Nummer	Ingekomen reactie per email
1	<p>Heel mooi ontwerp, top. Ik vind het alleen jammer dat we nog zolang moeten wachten.</p> <p>Met vriendelijke groet. <b>11/9</b></p>
2	<p>Beste ontwerpers,</p> <p>Komend van de pont fietsend naar de Westerdoksdijk moet ik dan 2 X oversteken naar het 2 richtingen fietspad?</p> <p>met vriendelijke groet <b>11/9</b></p>
3	<p>Geachte medewerker,</p> <p>Met betrekking tot het ontwerp voor herinrichting Van Diemenstraat ontvang ik graag op zo kort mogelijk termijn ontbrekende informatie.</p> <p>Op de website staat: "Van Diemenstraat: onderhoud" Op de informatiefolder staat: "Opknopbeurt Van Diemenstraat". In uw brochure/website ontbreekt in het geheel - zowel in de tekst als op de tekeningen - hoe de aansluiting en verkeersafwikkeling voor fietsers en auto's van en naar de Silodam, Barentszplein en Westerdoksdijk gaat zijn. De gemeente stelt alleen:</p> <p><b><i>Aanpassing Barentszplein</i></b> <i>Op het Barentszplein verdwijnen de verkeerslichten en maken we een voorrangspolein. De rijbanen worden naar 1 baan teruggebracht. Fietsers en voetgangers krijgen een aparte oversteekplaats en de bus stopt op de rijbaan voor de bushalte. Zo verbetert de veil

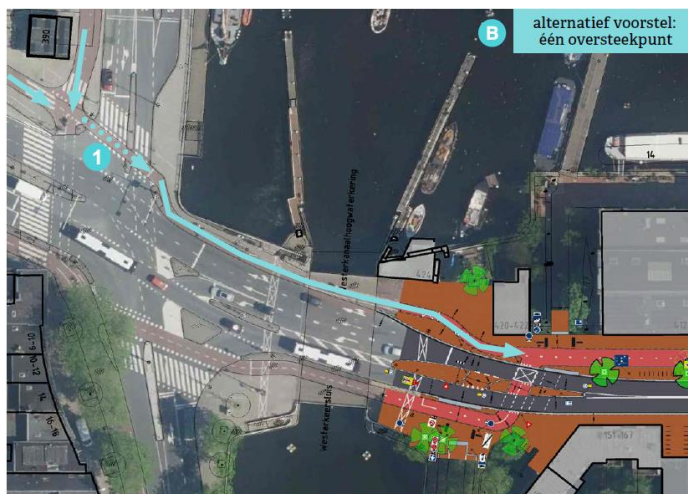
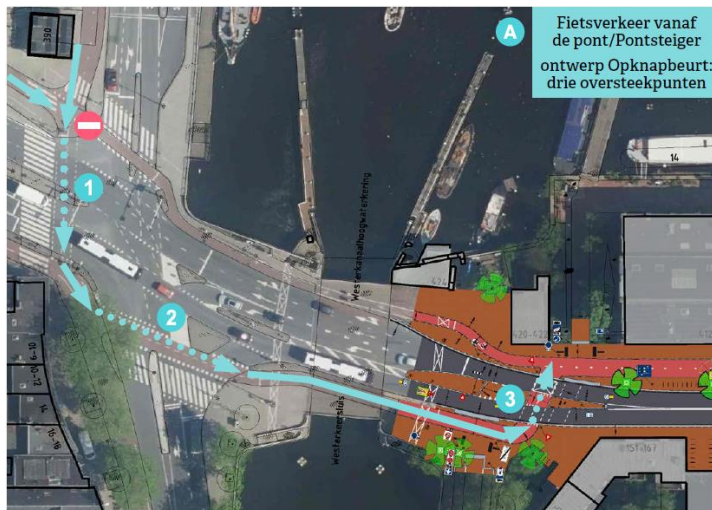
Het betreft de route van de fietsers komende van de pont/Pontsteiger die via de Van Diemenstraat willen rijden.

In de huidige situatie komen enkele van die fietsers al in verleiding om hun weg te vervolgen over het trottoir van de brug of over het fietspad tegen de verkeersrichting in.

Het voorgestelde Opknapbeurt ontwerp (A) maakt de verleiding wel heel groot om een 'stukkie' af te snijden en 2 extra oversteekpunten (met verkeers-lichten) te omzeilen.

Plan (B) bevat een alternatief voorstel om ook het fietspad aan de noordzijde van de Westerkeersluis-brug voor tweerichtingsverkeer in te richten.

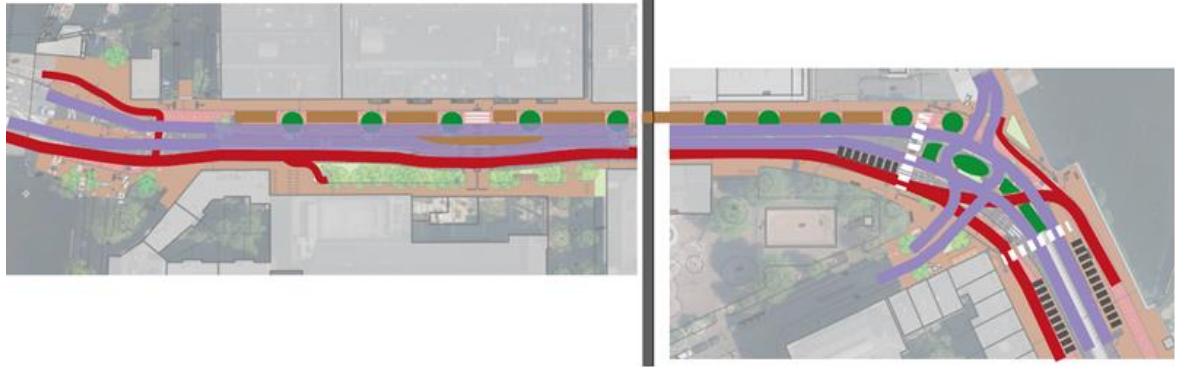
Ik heb er wat schetsen bijgevoegd, zoals ik denk dat het ook zou kunnen

Als een zuidelijke fietspad geen oplossing is, richt dan de brug en het kruispunt Houtmankade mee in en pas de fietspad en de verkeerssituatie aan naar een dubbele fietspad in beide richtingen. Dat noordelijke brugstuk is het enige schakel waar dan geen dubbel fietspad zit.

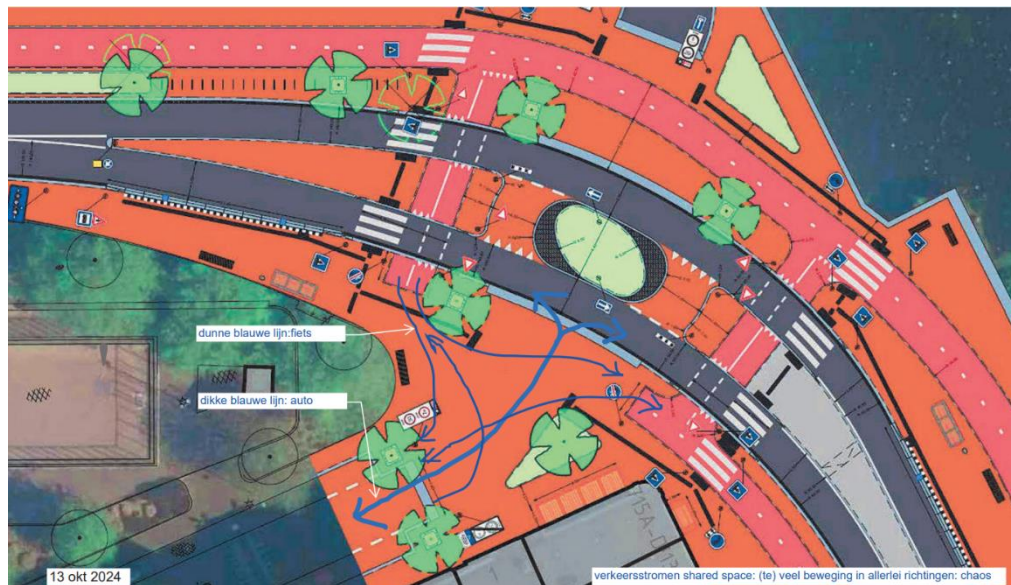
Algemeen vind ik de shared space nog geen overtuigend ontwerp. Het zou veel meer kunnen zijn dan alleen maar een open ruimte getekend met 1 driehoekje groen bij het café. Wat nog meegenomen zou moeten worden in de inrichting van de shared space:

- Er moeten fietsparkeerplaatsen worden opgenomen op de plek waar de shared space is bedacht. Daar zitten er nu geen op die plek. **Er ontbreken fietsnietjes voor de bewoners aan het Barentszplein**, deze moeten worden toegevoegd. Fietsplekken hier zijn zeer gewenst en worden intensief gebruikt voor het blok Barentszplein 1 tm 3.

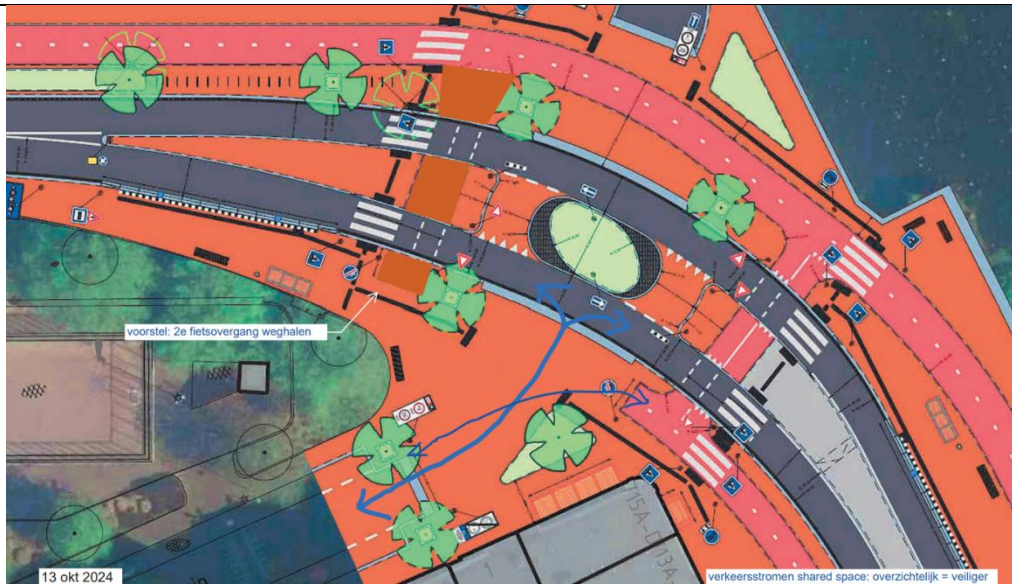
- Een extra aanduiding/voorziening waardoor **kinderen echt veilig kunnen oversteken** naar de Zuiderspeeltuin, ontbreekt. In de huidige situatie is er een zebra met stoplicht, waardoor kinderen veilig over kunnen steken. Die zebra en stoplicht verdwijnt in de het nieuwe ontwerp. In een shared space wordt oversteken stukken onduidelijker. Kinderen zijn klein en worden door auto's over het hoofd gezien.

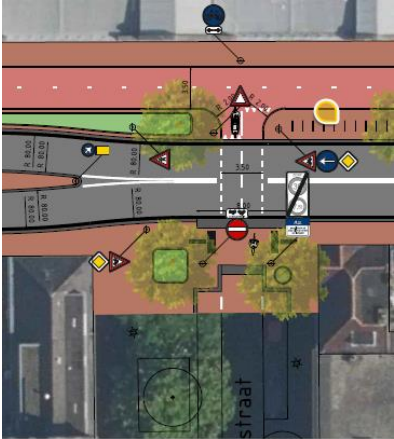
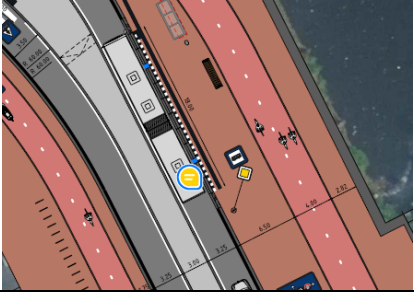
146	<p>Geachte meneer, mevrouw van de gemeente,</p> <p>Helaas is het me niet gelukt gisteren mijn mail te versturen. Bij deze mijn bezwaar. Ik hoop van harte dat u mijn bezwaar nog mee zult wegen.</p> <p>Graag geef ik mijn reactie over het plan voor het kruispunt Westerdoksdijk/Van Diemenstraat/Silodam/Barentszstraat. U geeft aan dat daar de rijsnelheid op 50 km per uur blijft. Tegelijkertijd wilt u de verkeerslichten verwijderen.</p> <p>Ik ben geschokt en wil ernstig BEZWAAR aantekenen.</p>

<p>Het is een zeer onwenselijke en ook gevaarlijke keuze is om de volgende redenen:</p> <ul style="list-style-type: none"> <li>• Voor voetgangers wordt het zonder verkeerslichten een serieuze uitdaging zonder gevaar over te steken. Dat geldt des te meer voor kinderen, ouderen en gehandicapten. Ik ben onlangs geopereerd, en ik heb persoonlijk ondervonden hoe gevaarlijk het is om over te steken bij voorrangspoleinen. Hier geldt: 'de sterkte neemt voorrang'. Dit is niet te doen voor mensen die niet goed te been zijn.</li> <li>• Mensen rijden met 50 km per uur over dit kruispunt. Een gevaarlijk kruispunt alleen al door de bocht die de weg er neemt.</li> <li>• De stroom auto's en fietsers over de Westerdoksdijk/Van Diemenstraat is nagenoeg continu gedurende de spitsstijd, die loopt van zeker 7:15 tot 9:15 uur en van 16:00 tot 18:00 uur.</li> <li>• Dat betekent dat het op die tijden voor auto's die vanaf de Silodam of vanuit de Barentszstraat richting Station CS of richting Westpoort willen rijden, dan nagenoeg onmogelijk is om zich in deze stroom te voegen, en al helemaal niet om over te steken en de andere kant op te rijden.</li> <li>• Auto's die juist vanuit die spitsstroom de beide straten in willen, kunnen dan niet oversteken naar de straat van hun keuze en blokkeren al wachtend op een gaatje de stroom achter zich.</li> <li>• Als de bus dan ook nog eens in deze zelfde stroom halt moet houden om passagiers te laten uit- en instappen, geeft dat een groot oponthoud.</li> <li>• Op de Silodam rijden elke dag niet alleen veel auto's van bewoners de dam op en af, maar ook vele busjes van bezorgers, verbouwers, reparateurs en geregeld ook politie, brandweer en ambulances.</li> <li>• Ambulances en andere hulpdiensten moeten ALTIJD vrij de Silodam kunnen oprijden en afrijden.</li> <li>• Zelfs nu met verkeerslichten zijn er veel fietsers die gewoon doorfietsen. Zonder verkeerslichten zal er geen argument meer zijn hen daarop aan te spreken.</li> </ul> <p>De verkeersstroom op het traject Van Diemenstraat/Westerdoksdijk is de afgelopen jaren alleen maar toegenomen en vormt een deel van de Amsterdamse (binnen)ring waarover mensen de stad in- en uitrijden. Dat is juist de reden dat er 50 km mag worden gereden!</p> <p>In feite zou de kruising Silodam/Barentszstraat/Westerdoksdijk/Van Diemenstraat de enige kruising worden in het westelijke deel van deze binnenring tussen de Piet Heintunnel en de Spaarndammertunnel die dan geen verkeerslichten meer heeft.</p> <p>Zo worden bijv. bij de kruising bij Jdock, die een stuk rustiger is dan het Barentszplein, wel de verkeerslichten gehandhaafd.</p> <p>Ik ben ervan overtuigd dat het afschaffen van de verkeerslichten veel meer verkeersslachtoffers zal veroorzaken.</p> <p>Het is onverantwoord de verkeerslichten af te schaffen. Daarom verzoek ik u dringend in uw plannen de verkeerslichten op de kruising Barentszplein/Silodam/Westerdoksdijk/Van Diemenstraat alsnog te handhaven.</p> <p>Met vriendelijke groeten,  <b>14/10</b></p>
